Technical News Bulletin

Steinhausen, Oktober 1998

Schnellwechsel- Pegelpatronen 62-3036

Schnellwechsel-Pegelpatrone 62-3036
Abbildung Baugruppe 8

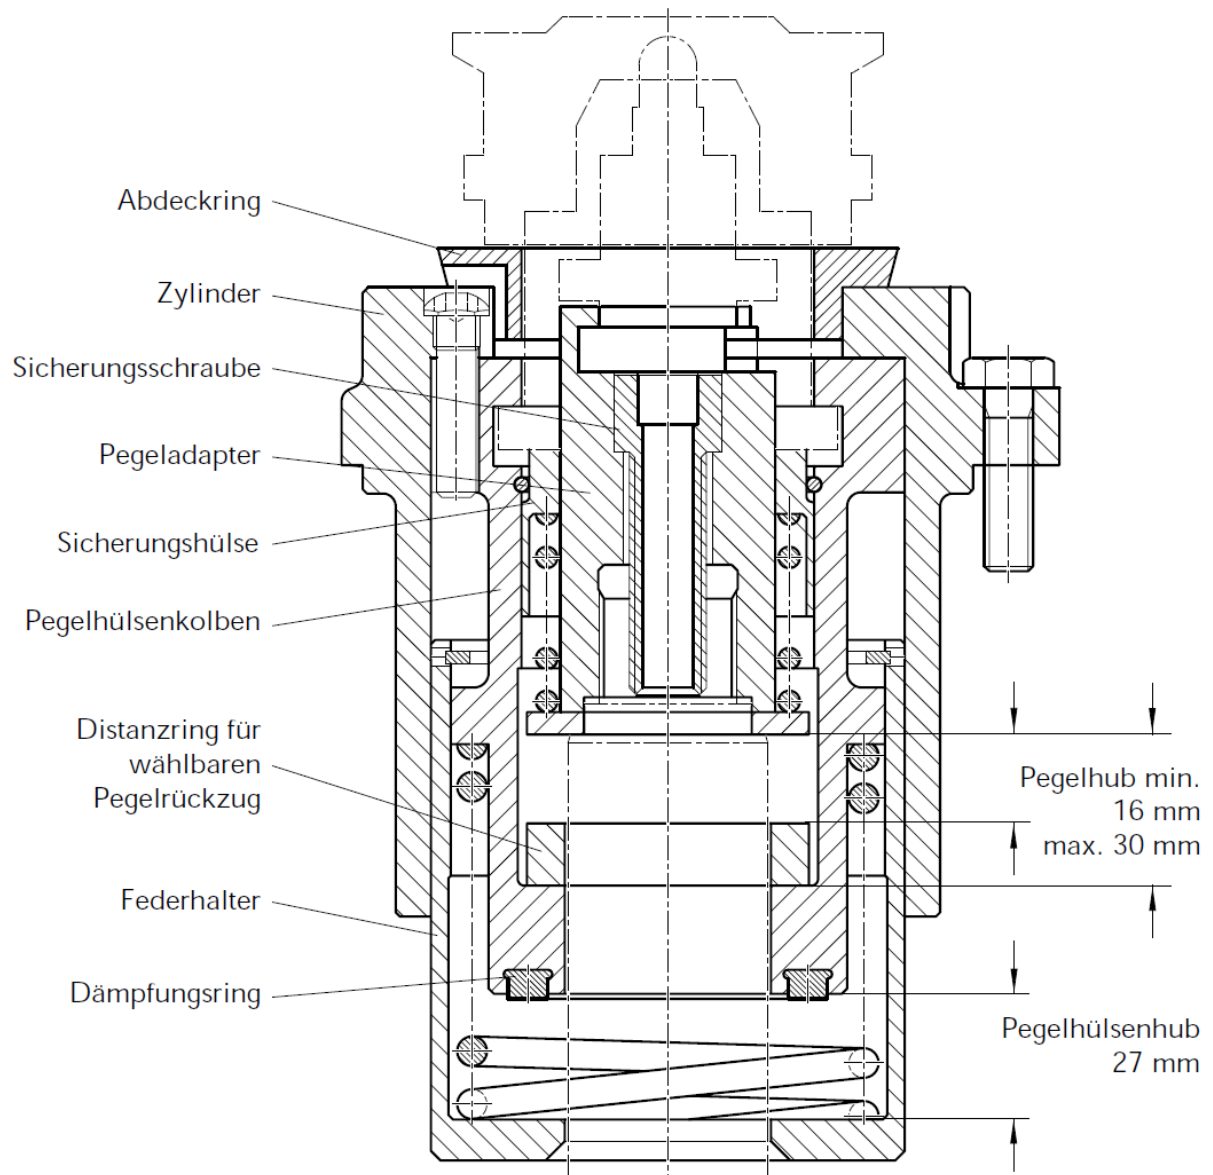
Standardisierung der Formenteile und erhöhte Betriebszuverlässigkeit sind die wesentlichen Merkmale der neuen Serie von Blas-Blas Schnellwechsel-Pegelpatronen für die Anwendung auf Einfach-, Doppel- und 41/4-Dreifach-tropfen Emhart Schnellwechsel-Pegelmechanismen. Der wählbare und vergrößerte Pegelrückzug erhöht die Flexibilität in der Pegelgestaltung für lange Mündungen.

- ☐ **Geschlossene Einheit** - nach dem Ausbau verbleiben keine losen Teile im Pegelmechanismus.
- ☐ **Wählbarer Pegelrückzug** - Distanzring ermöglicht den Pegelrückzug zwischen 16 oder 30 mm zu wählen. Verbessertes Vorblasen mit langen Pegeln.
- ☐ **Elastomerischer Dämpfungsring** - absorbiert Pegelhülsenkolben-Aufschlagenergie.
- ☐ **Robuster Federhalter** - erhöhte Betriebszuverlässigkeit.
- ☐ **Hufeisenförmiger Pegeladapter** - vereinfachte Pegelmontage und Austausch.
- ☐ **Adapter-Sicherungsschraube** - verhindert das Lösen des Adapters.
- ☐ **Nur fünf Baugruppen für alle Stichmasse** - in allen fünf Baugruppen werden dieselben Basisbauteile verwendet, reduzierter Lagerbestand.
- ☐ **Standardisierte Mündungsformenteile** - reduzierte Formenteile-Lagerhaltung.

Die neuen Schnellwechsel-Pegelpatronen 62-3036 wurden zur Anwendung in Schnellwechsel-Pegelmechanismen für alle Stichmasse entwickelt, ausschliesslich 3"-Dreifachtropfen. Ab März 1997 werden diese Patronen als direkter Ersatz für die vorherigen Patronen 62-3051 geliefert, die nicht länger als komplette Einheit verfügbar sind. Ersatzteile für die vorherigen Patronen sind noch bis Ende des Jahres 2001 erhältlich.

Neue Teiel-Nr.	Alte Teile-Nr	Angewendet auf Stichmass	Pegel- mechanismus	Verstellbereich ¹⁾ Min. Max.
62-3036-7	62-3051-10 62-3051-8 62-3051-10	DG 4 1/4 DG 5" TG 4 1/4	62-3001/11014 62-3009/11016 62-3060/11021	79-169 79-169 79-169
62-3036-8	62-3051-9 62-3051-9 62-3051-9 62-3051-9	DG 5 1/2 DG 6 1/4 DG 6 1/4 auf TG Basis SG 5 1/2	62-3058/11018 62-3066/11019 62-3072/11020 62-3087	65-187 65-187 61-183 79-205
62-3036-9	62-3051-10 62-3051-10	SG 4 1/4 SG 5"	62-3070 62-3094	106-198 106-198
62-3036-10	62-3051-10 ²⁾ 62-3051-10 ²⁾	SG 4 1/4 SG 5"	62-3070 62-3094	66-162 66-162
62-3036-11	62-3051-11	SG 4 1/4 SG 5" SG 5 1/2	62-3071/11013 62-3095/11015 62-3088/11017	74-153 74-153 62-184
